<b>Title - Sujet</b> Mise en cale sèche NGCC G. Peddle Mise en cale sèche NGCC G. Peddle	
<b>Solicitation No. - N° de l'invitation</b> F5561-220655/A	<b>Amendment No. - N° modif.</b> 002
<b>Client Reference No. - N° de référence du client</b> F5561-22-0655	<b>Date</b> 2022-12-02
<b>GETS Reference No. - N° de référence de SEAG</b> PW-SHAL-201-11601	
<b>File No. - N° de dossier</b> HAL-2-89075 (201)	<b>CCC No./N° CCC - FMS No./N° VME</b>
<b>Solicitation Closes - L'invitation prend fin</b> <b>at - à 02:00 PM</b> Atlantic Standard Time AST <b>on - le 2022-12-13</b> Heure Normale de l'Atlantique HNA	
<b>F.O.B. - F.A.B.</b> <b>Plant-Usine:</b> <input type="checkbox"/> <b>Destination:</b> <input checked="" type="checkbox"/> <b>Other-Autre:</b> <input type="checkbox"/>	
<b>Address Enquiries to: - Adresser toutes questions à:</b> Crocker, Quentin	<b>Buyer Id - Id de l'acheteur</b> hal201
<b>Telephone No. - N° de téléphone</b> (902) 478-8034 ( )	<b>FAX No. - N° de FAX</b> (902) 496-5016

**La modification à l'invitation n° 002** est publiée pour le suivant :

### **HD-10 Déviation de la conduite d'eau de refroidissement du condenseur de réfrigération et installation d'une décharge à la mer.*

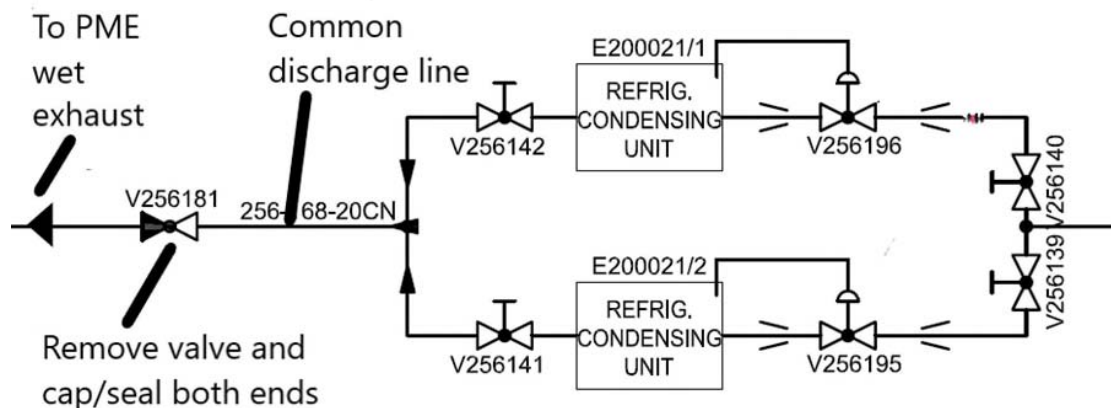
1. Installer une nouvelle décharge à la mer approuvée par ABS et une ouverture de coque pour l'eau de refroidissement du condenseur de réfrigération.
2. Boucher et condamner l'ancienne tuyauterie qui mène à la tuyauterie d'échappement humide existante du moteur principal à bâbord.
3. Refaire la tuyauterie d'évacuation de l'eau de refroidissement du réfrigérateur jusqu'à la nouvelle décharge à la mer installée.

1. L'entrepreneur doit créer une ouverture dans la coque et installer la décharge à la mer L'entrepreneur fourni approuvée par ABS, conformément au dessin 222-109-524-01 *Refrigeration Condenser System - OVBD SW Discharge Relocation Rev3*. Tous les matériaux servant à la main-d'œuvre utilisés pour effectuer ce travail doivent être fournis par l'entrepreneur, à l'exception de la décharge à la mer.
